Re: 2,803,064 Lots 5,686 803 et 5,686,804 du cadastre du Québec. 2020-DM-254

OBJET : Commentaires – Dérogations mineures
2020-DM-240 et 2020-DM-254 Lots 2 803 084, 5 686 803 et 5 686 804

Pièces jointes : Extrait du plan des sentiers du plan directeur de la Ville de Mont-Tremblant
Carte Lot 34 – Transit véhiculaire

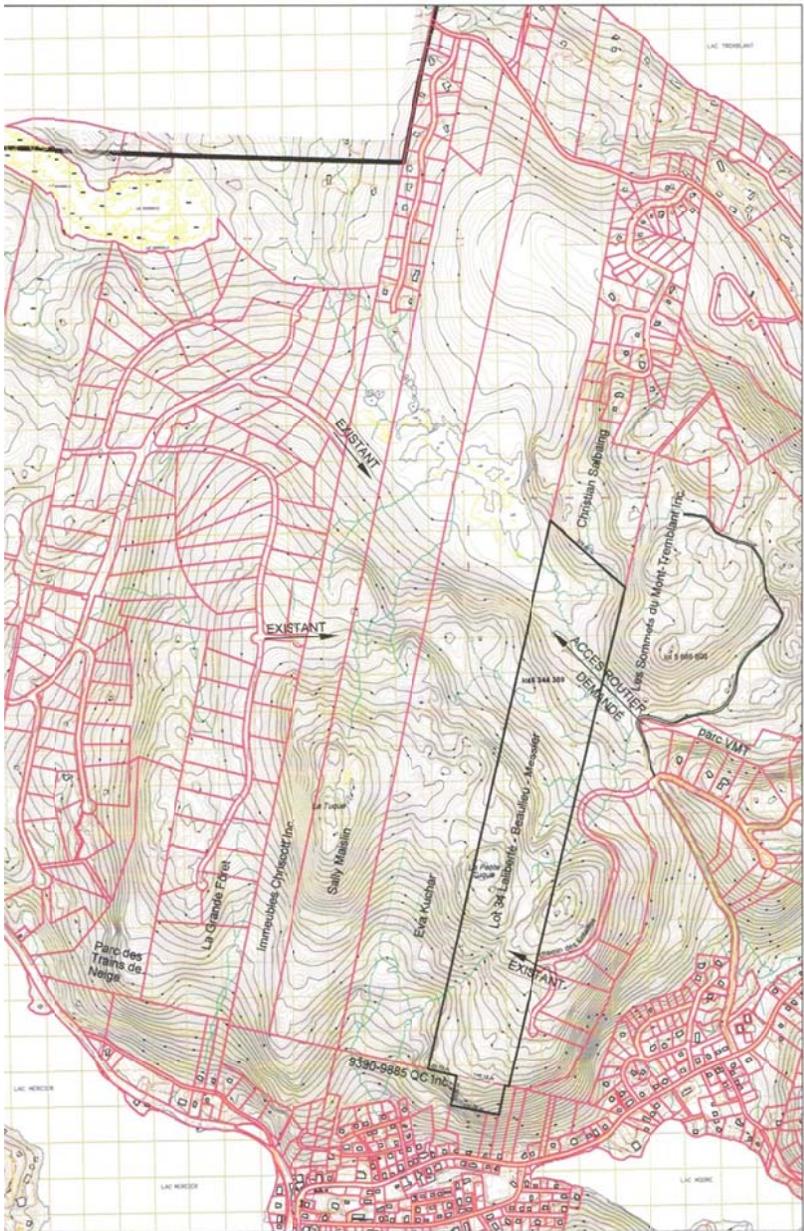
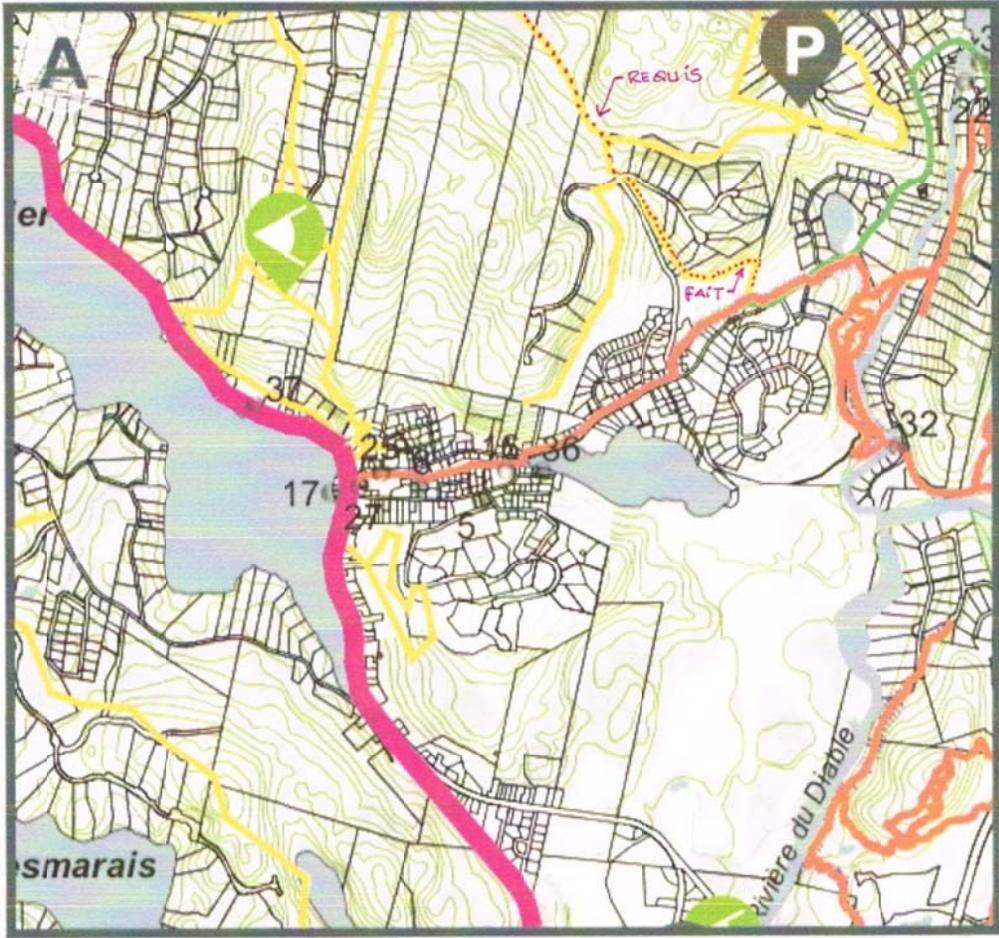
1. Nous voulons que le sentier principal identifié au plan directeur de la Ville puisse se connecter au réseau. Voir le plan en annexe. Ce sentier fut nommé successivement « Coureur des Bois », puis « Les Érables » et « Le Village ». Il relie notre terrain à la piste multifonctionnelle et il est interrompu environ où débute le chemin requérant les actuelles dérogations mineures. À noter que ce sentier, dans sa partie sud, a fait l'objet d'ententes avec la Municipalité lorsque « Les Sommets du Mont-Tremblant » a obtenu son zonage de développement dans sa partie sud. Maintenant qu'il veut développer sa partie nord, il est important que le sentier puisse enfin se rendre jusqu'à notre lot, multi-activités non motorisés quatre saisons.

2. Actuellement, le seul lien routier avec le lot de notre voisin et le chemin du Village se fait au bout du chemin des Entailles, au sud de nos lots respectifs. La Ville nous exige de prévoir une connexion future vers l'ouest pour possiblement rejoindre les chemins du Bucheron et de l'Artisan prévus à cet effet dans le développement « La Grande Forêt ». Il serait beaucoup plus propice de se connecter en continuant le chemin de l'Érablière, un peu en parallèle du sentier discuté au point précédent. Voir le plan en annexe. En voici les raisons :

- a. C'est le tracé d'un chemin ancestral reliant le lac Moore au lac Tremblant.
 - b. Le transit vers l'ouest est plus logique compte tenu de la topographie. Il y aurait beaucoup moins de remodelage de terrain par remblai-déblai.

- c. C'était le lien envisagé par les premiers plans de développement d'ensemble faits dans les années 90 et dont le rejet fut un mystère pour nous. Et ce, malgré nos approbations à ces plans. Ces plans d'ensemble montraient jusqu'à quatre (4) liens routiers entre nos lots, alors qu'il n'y en a qu'un (1) aujourd'hui.

- d. Depuis la date de la décision de n'accorder qu'un seul lien entre nos lots, les règlements municipaux sur la construction de chemins ont été modifiés et sont plus sévères, notamment pour les pentes maximales. Nous croyons que la décision de placer le lien pour le seul transit vers l'ouest aurait été reconsidérée sachant ces nouvelles pentes.

Ce sont 2 bonnes suggestions. Par contre, la décision sur la contribution pour fins de parc et celle portant sur un lien routier se font lors de l'acceptation d'un plan image. Le plan image de cette propriété a été accepté en 2017. Il avait alors été décidé de demander une contribution en argent plutôt qu'en sentier et lien routier était prévu plus au Nord que ce que vous suggérez. Advenant le cas où une modification du plan image nous soit présentée, nous allons pouvoir réanalyser la situation en fonction de vos commentaires.
